JRR-3 設工認（その12）に係る仕様の見直しについて

令和2年4月22日
日本原子力研究開発機構
原子力科学研究所

【R2.3.18 ヒアリングコメント】

参考図 既設配管と水位の関係図

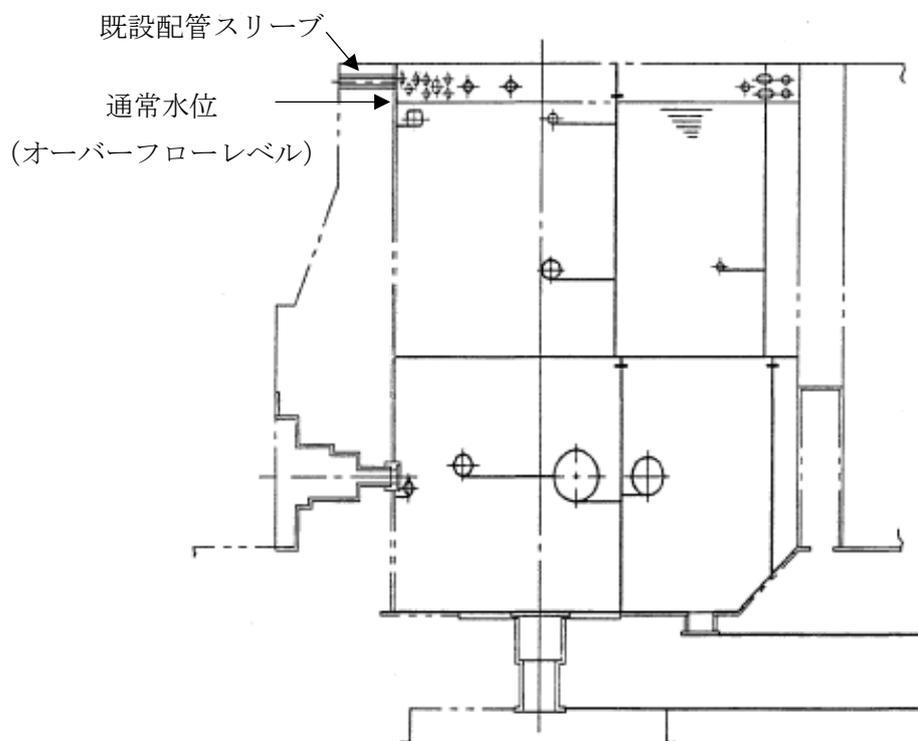
原子炉プール既設配管へのフレキシブルホース繋ぎこみの影響について示すこと。

※8：原子炉プールとの取り合いについては、原子炉プールのオーバーフローレベルより上位に設けられた既設配管へ接続する（位置関係を参考図に示す）。既設配管への接続は、既設配管に設けられた閉止フランジを取り外し、フレキシブルホースを繋ぎこむ。
